**NOTE
TECHNIQUE**

N° 78 - 193 A

Tous Types

Etanchéité

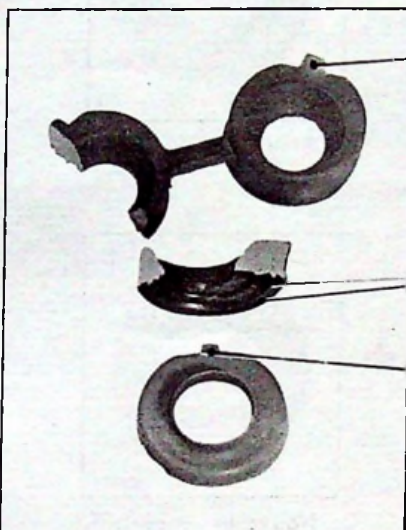
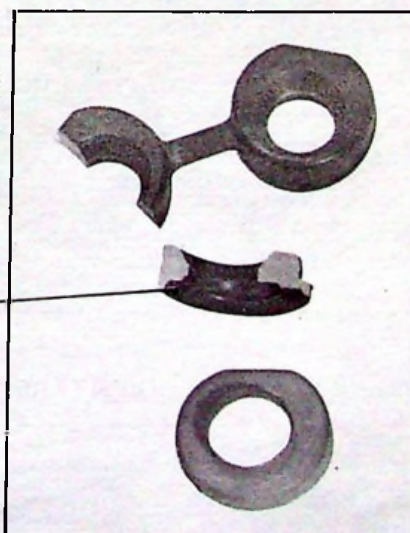
Depuis Décembre 1977, l'étanchéité des moteurs des véhicules A Tous Types est améliorée par le montage d'un joint de tube-enveloppe double lèvre. Cette modification a entraîné la création d'une coupelle adaptée à ce joint.

NOUVEAU MONTAGE

Ergot de renforcement

Double lèvre

Langquette supplémentaire

ANCIEN MONTAGE

Simple lèvre

REPARATION : MONTAGES POSSIBLES

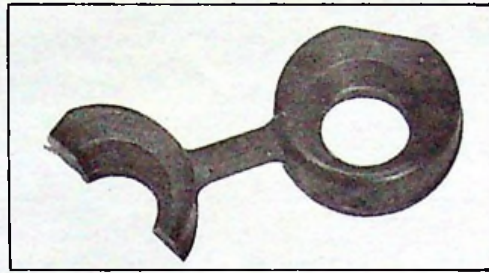
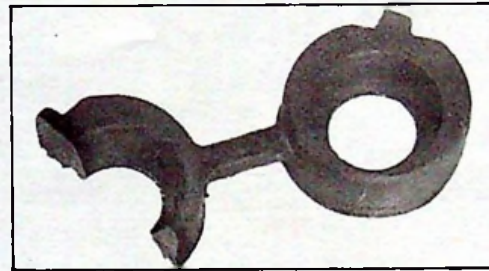
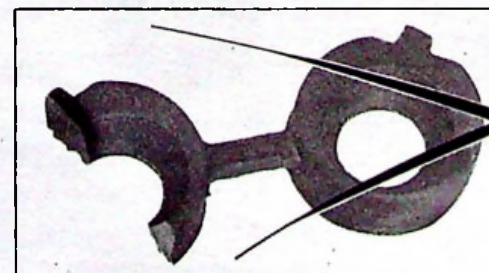
CONFORME

SERIE

PANACHAGE

REPARATION

MONTAGE PROHIBÉ
